LuK Service Info

Part Nr. 331 0235 10 — 305 mm TDCA – 10 spline

Flywheel Modification/
Schwungradänderung/
Modification du volant-moteur/
Modificar el Volante-motor/
Modifica volano

C80, C90, C100, CX80, CX90, CX100
CX80, CX85, CX90, CX95, CX100, CX105

4 Cylinder Flywheel
4 Zylinder Schwungrad
4 Cylindre Volant-moteur
4 Cilindro Volante-motor
4 Cilindro Volano

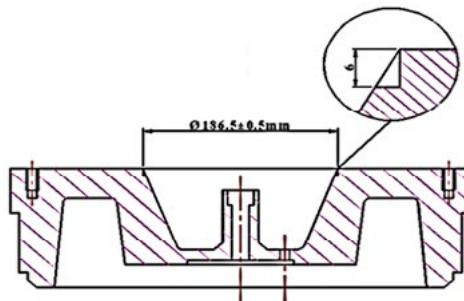
Re-machine the flywheel inner recess to a diameter of $186 \pm 0.5\text{mm}$ and a depth of 6mm to avoid rivets contacting flywheel.
